**Avis de la mission régionale
d'autorité environnementale Hauts-de-France
sur le projet de création d'une usine
de fabrication de fenêtres de cabines et de fenêtres encadrées
pour matériel roulant ferroviaire
de la société « Barat Transport »
sur les communes de Buire et Hirson (02)
étude d'impact de juillet 2022**

n°MRAe 2022-6528

Plan de masse du projet (source : Pièce Jointe n° 46 – page 8 « Description des procédés »)

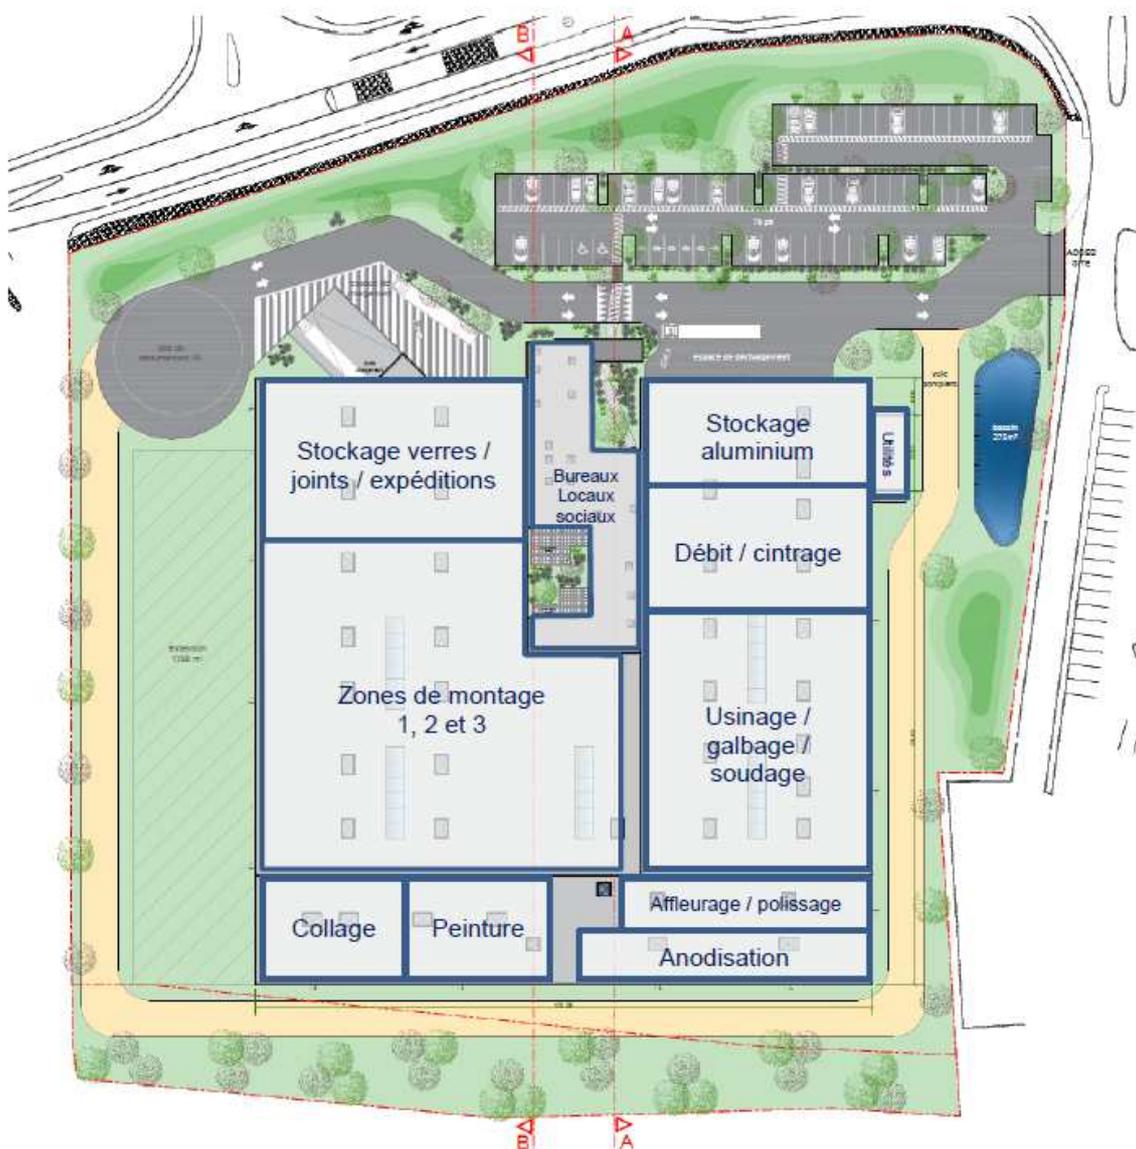
Les impacts de cette extension ne sont pas évalués. Par ailleurs, le devenir du site actuel à Hirson rue Thiers (page 136 de l'étude d'impact) n'est pas évoqué, alors qu'il fait partie du projet.

Il est indiqué que l'impact sur les amphibiens sera évité par la préservation des galeries souterraines existantes. Cependant en l'absence de connaissance précise sur ces galeries, l'impact des fondations et terrassements sur celles-ci ne peut être correctement évalué. Il conviendrait de le démontrer en superposant le tracé des galeries au plan masse du projet et de sa seconde phase.

- *de compléter l'étude d'impact par la présentation du devenir du site actuel, et l'étude des impacts correspondants ;*
- *d'évaluer les impacts de la phase 2 du projet et ses effets cumulés.*
